# Ministero della Transizione Ecologica

**OGGETTO: [ID\_VIP: 7537] Lavori di riqualifica e di adeguamento delle opere foranee, delle banchine, dello scalo di alaggio e dei fondali dell'approdo di Scalo Galera" - VARIANTE - Comune di Malfa - Isola di Salina. Valutazione Preliminare ai sensi dell'art .6, c. 9, del D.Lgs. 152/2006. Nota Tecnica.**

## Oggetto della richiesta di valutazione preliminare

Figura 2 – Proposta di variante

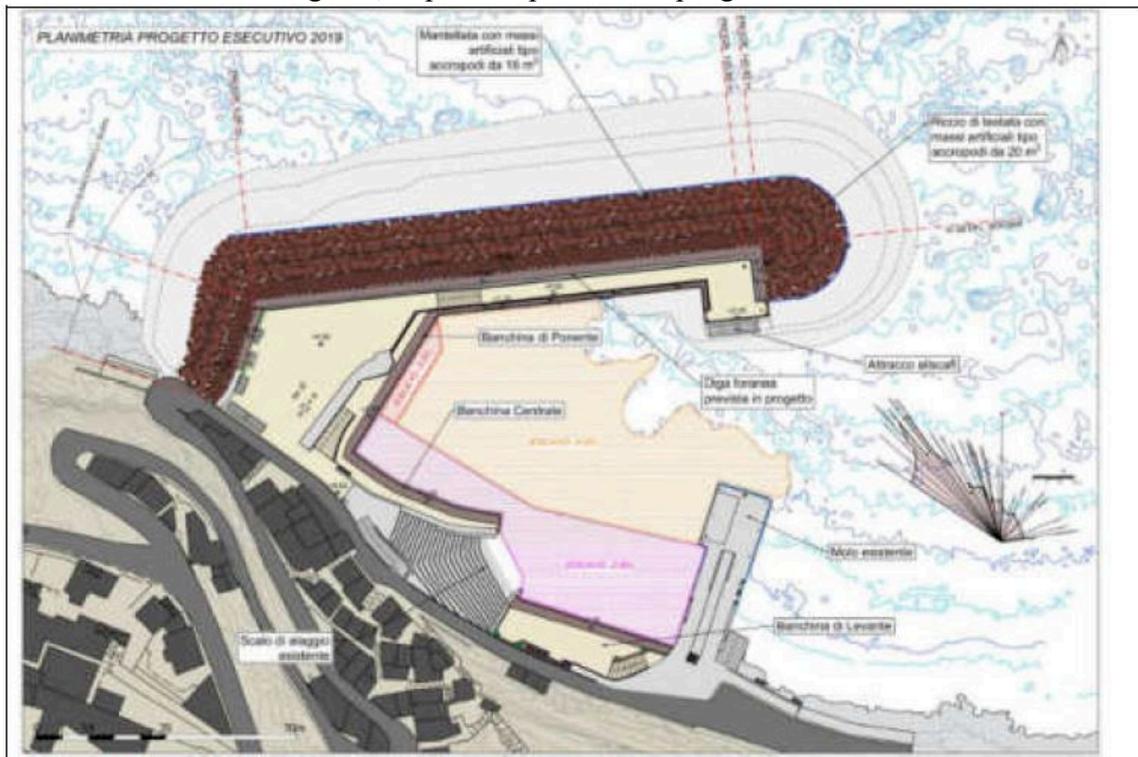
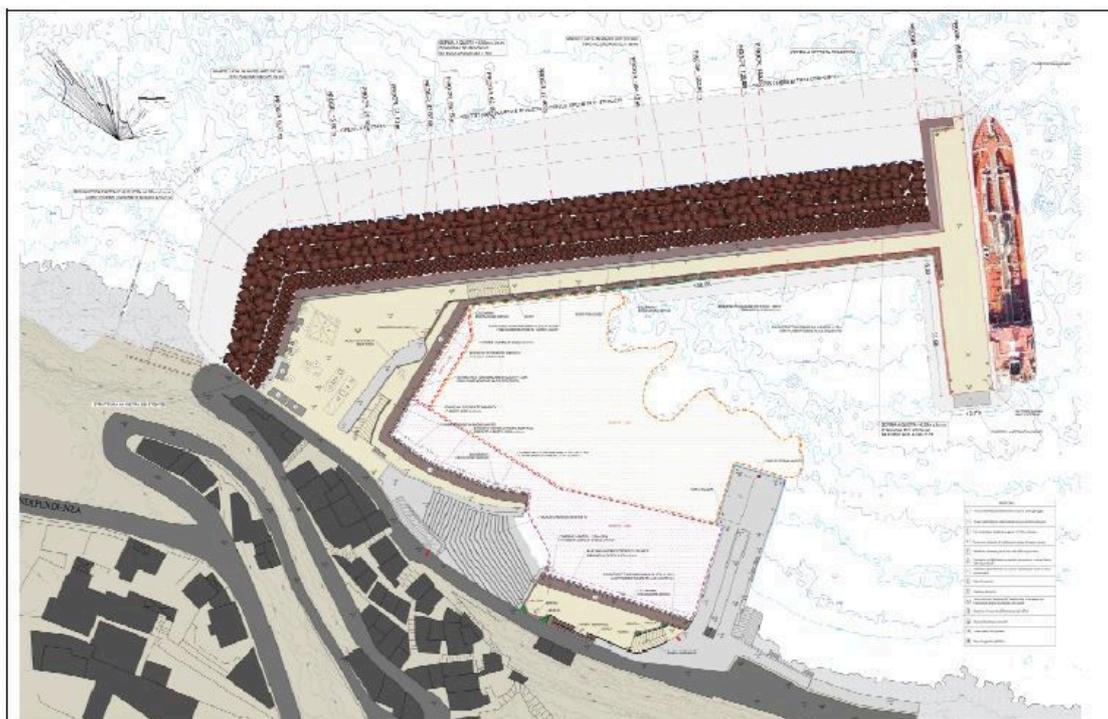
Le modifiche individuate modificano il layout della diga di sopraflutto con un aumento dell’impronta dell’opera sul fondale dell’11% pari a 1.500 m<sup>2</sup> in più. La nuova conformazione prevede, in sostituzione del “riccio di testata”, cioè una scogliera che “avvolge” l’estremità della diga per proteggerne la struttura, la realizzazione di una banchina ortogonale alla direttrice della diga, realizzando di fatto una struttura a “T”. La nuova banchina è dimensionata in modo tale da garantire alla nave cisterna, di circa 80 m. di lunghezza, un approdo con ormeggio per mezzo di bitte, evitando l’utilizzo di ancore e di cime al di sopra dello specchio acqueo, garantendo pertanto piena operatività al porto anche in presenza della nave cisterna e allo stesso tempo garantendo, come riportato dal proponente, una maggiore protezione del fondale in particolare della *Posidonia oceanica*. La nave cisterna, infatti, si ancorerà all’andana, secondo questa variante, solo in caso di mare avverso (come riportato nella nota della Marnavi s.p.a. n.27/2021 del 13/09/2021). Secondo il proponente, la geometria e il maggiore ridosso offerto dalla diga fanno sì che il porto risulti protetto anche dalle intense mareggiate invernali, rendendo il porto utilizzabile in sicurezza durante tutto l’arco dell’anno. La diga verrà realizzata attraverso il posizionamento di 6 cassoni cellulari, i quali saranno assemblati presso il porto industriale di Termini Imerese. Secondo il proponente i cassoni

avranno minori interferenze sulle componenti ambientali di Scalo Galera non essendo un'opera a gettata, come invece previsto nella realizzazione del riccio di testata. Sempre secondo il proponente, lo scenario di base non subirà variazioni rispetto al progetto presentato nel 2017 già oggetto di positivo parere ambientale (Delibera regionale D.A. 357/GAB del 9/10/2017) e le praterie di *Posidonia oceanica* non subiranno effetti negativi poiché la nuova testata avrà sempre la stessa distanza dalle suddette fanerogame, rispetto al precedente progetto.

- l'opera in variante amplia la diga foranea, lo specchio acqueo del porto e ne modifica l'imboccatura e l'orientamento della stessa modificando lo scenario di base rispetto al progetto presentato nel 2017 ed oggetto di relativo positivo parere ambientale;

- i possibili effetti negativi relativi alla variante proposta, sulle praterie di *Posidonia oceanica* non sono stati attentamente valutati e che l'invarianza della distanza non può essere la sola discriminante per determinarne l'assenza;

Figura 4 – Carta del SIC “Fondali dell'Isola di Salina”.

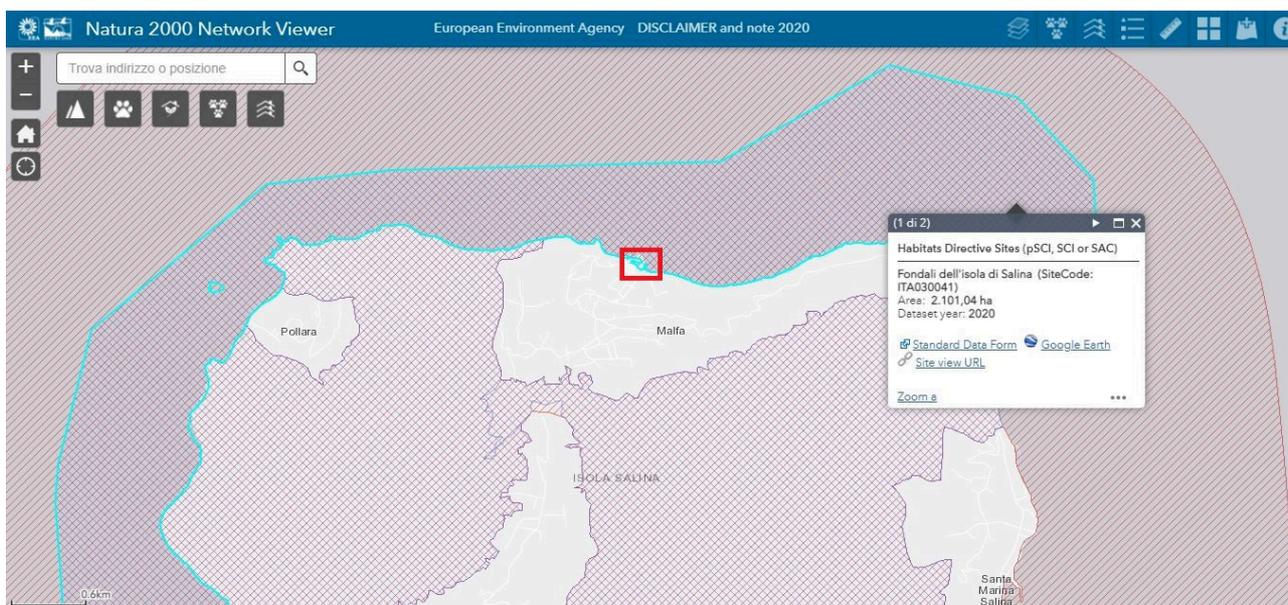
- la cartografia relativa ai SIC e ZPS ricadenti nell'area oggetto dell'intervento non sembra essere aggiornata tanto che l'opera ricade totalmente all'interno del SIC ITA 030041 – “*Fondali dell'Isola di Salina*” e non ne è invece esclusa, come erroneamente riportato;
